核三廠二號機再啟動申請案 綜合查證摘要報告

行政院原子能委員會
中華民國九十年四月二十五日

圖三 核三廠二號機4.16KV A串緊要匯流排斷路器配置示意圖

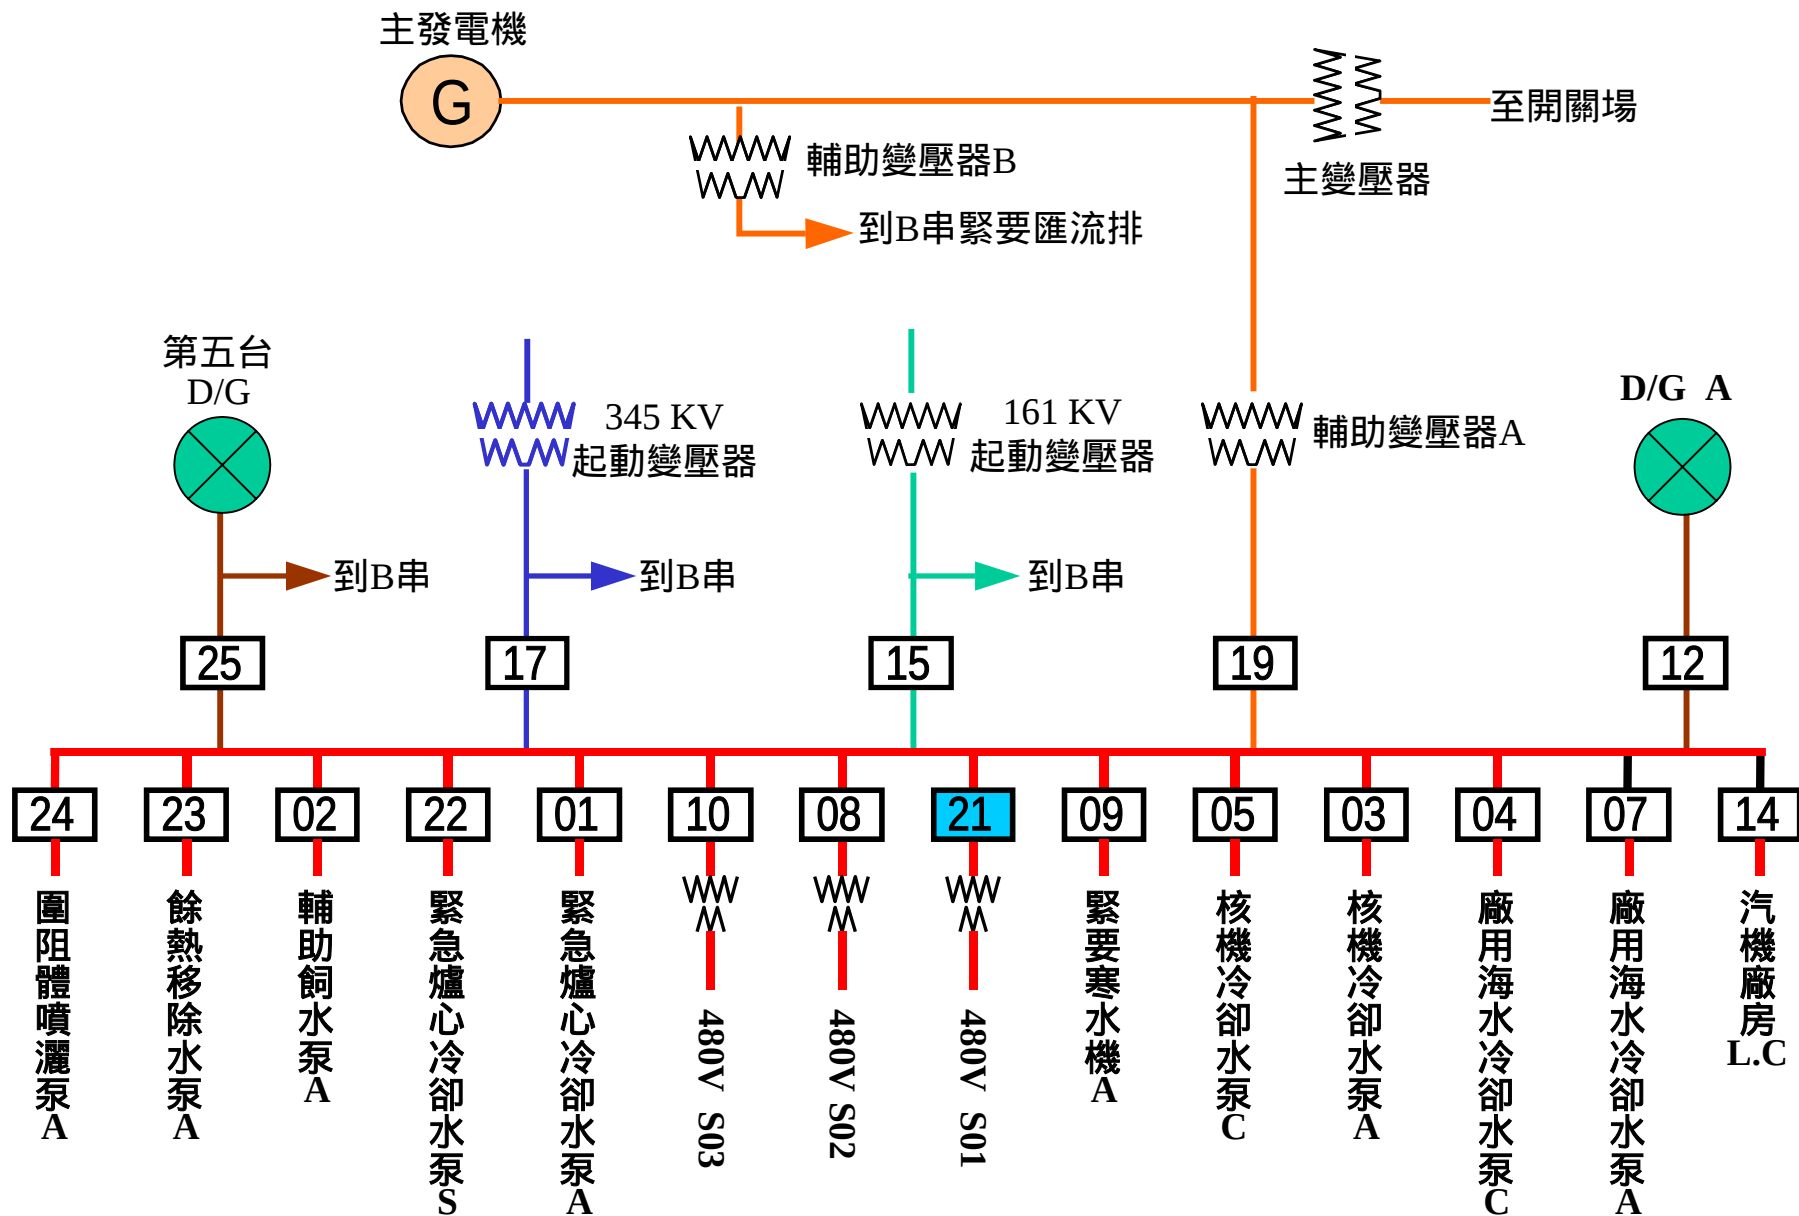
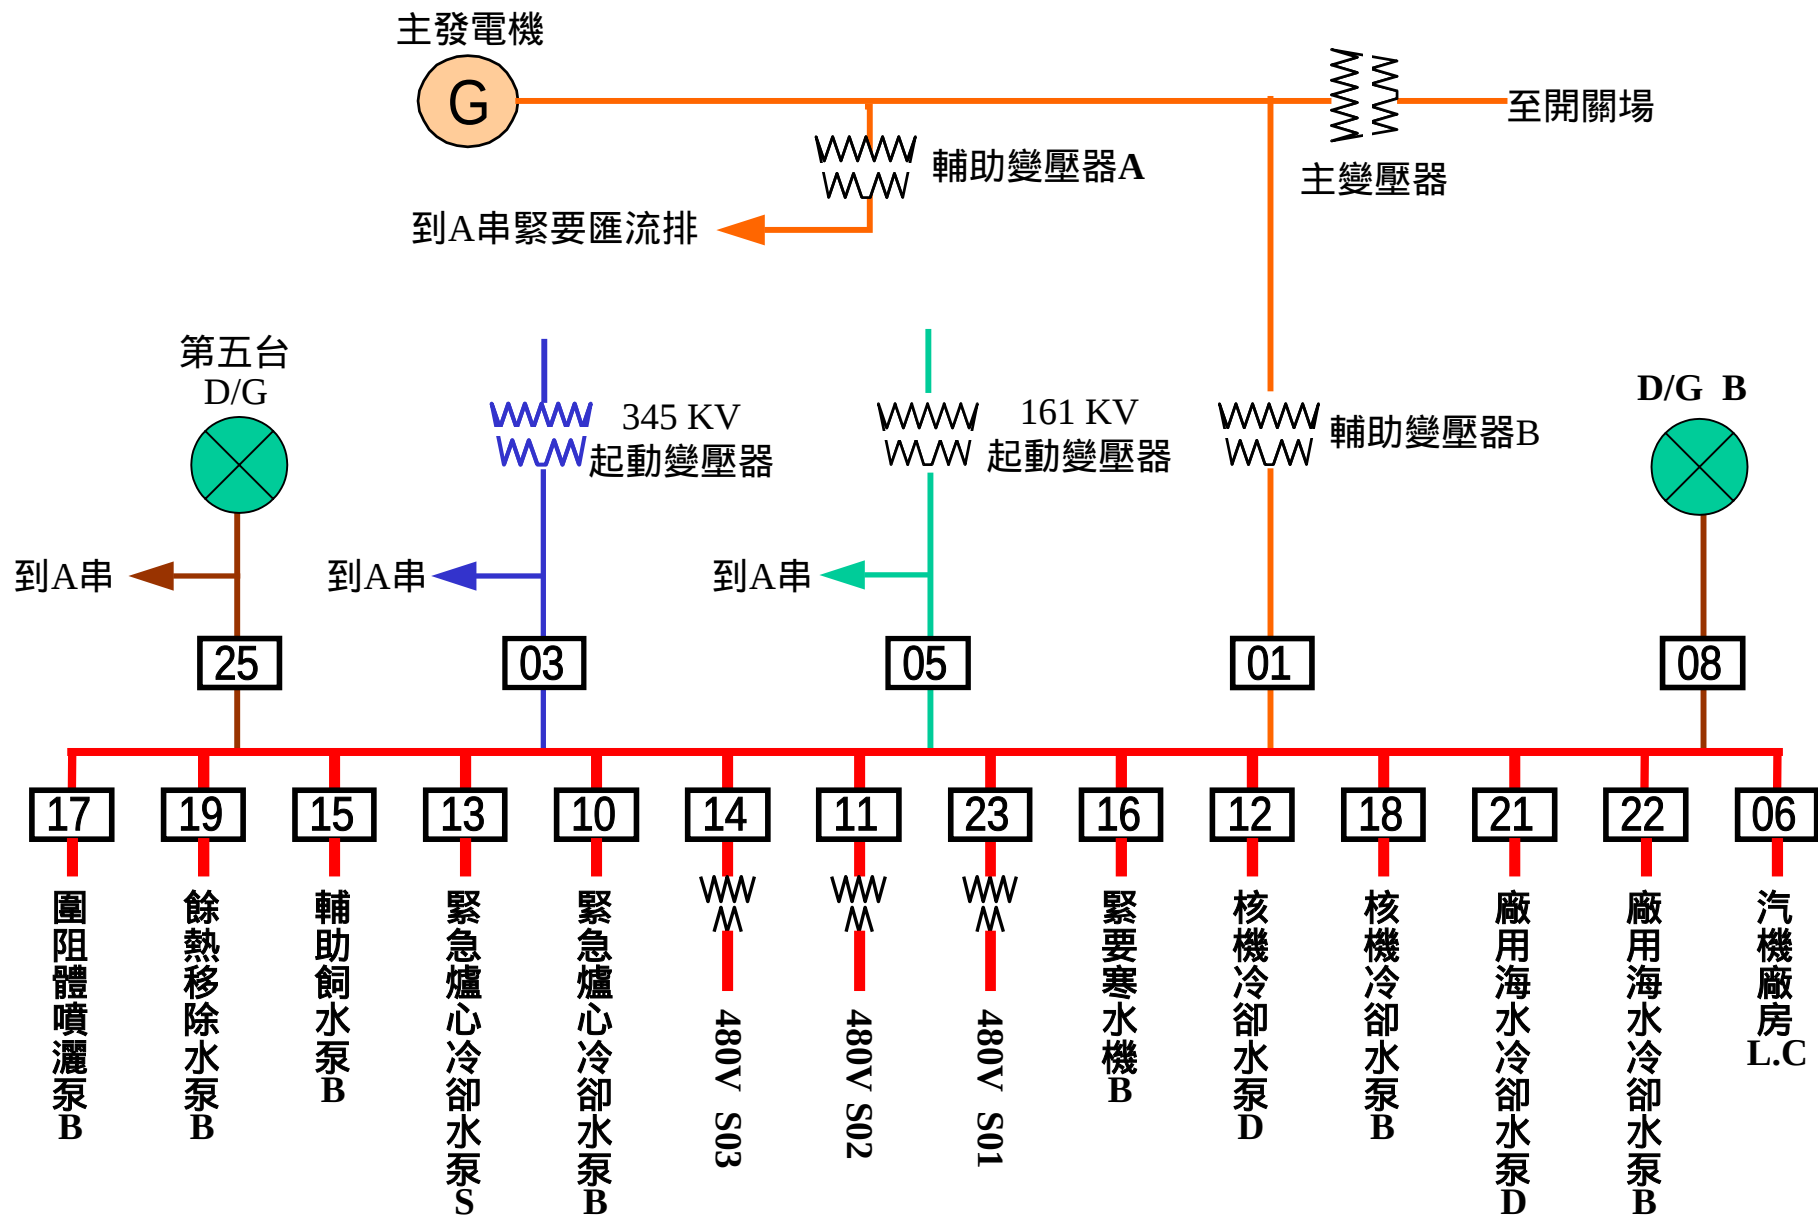
- (一) 根據查證核三廠二號機事故後所執行檢測之紀錄，電源相關斷路器之電氣特性及操作特性檢查結果符合標準，故應可以防範機械故障的發生。
- (二) 斷路器絕緣套管 HI-POT 測試結果，除 A-PBS01-21 一只絕緣套管未達標準外，其餘均符合廠家標準，而 A-PBS01-21 則已加以更新。A-PBS01-21 斷路器係用於 A 串緊要匯流排負載側（請參見圖三），為下游負載中心之斷路器，應不至於受到電壓突波或鐵磁共振之影響，故研判其絕緣較差之原因與一號機之事故無直接關聯。此外，A-PBS01-21 正常使用電壓為 4.16 仟伏，但於 HI-POT 測試時，該等級之斷路器須加壓至 14 仟伏方合格，而 A-PBS01-21 斷路器六支絕緣套管，其中只能加壓至 11 仟伏，雖然已超過其正常使用電壓甚多，但為保守起見，將其更換是可接受作法。

- (一) 依據電廠程序書 700-E-032 及 700-E-1000 執行電源相關斷路器之電氣特性及操作特性檢查（參見附圖三、四）。
- (二) 依廠家建議對斷路器絕緣套管執行 HI-POT 測試（參見附圖五）。
- (三) 更換二號機 345 仟伏起動變壓器供電至 A 串及 B 串緊要匯流排之 A-PBS01-17 及 B-PBS01-03 兩只斷路器。
- (四) 調閱原始品質文件，以瞭解該斷路器之製程是否有品質缺陷。
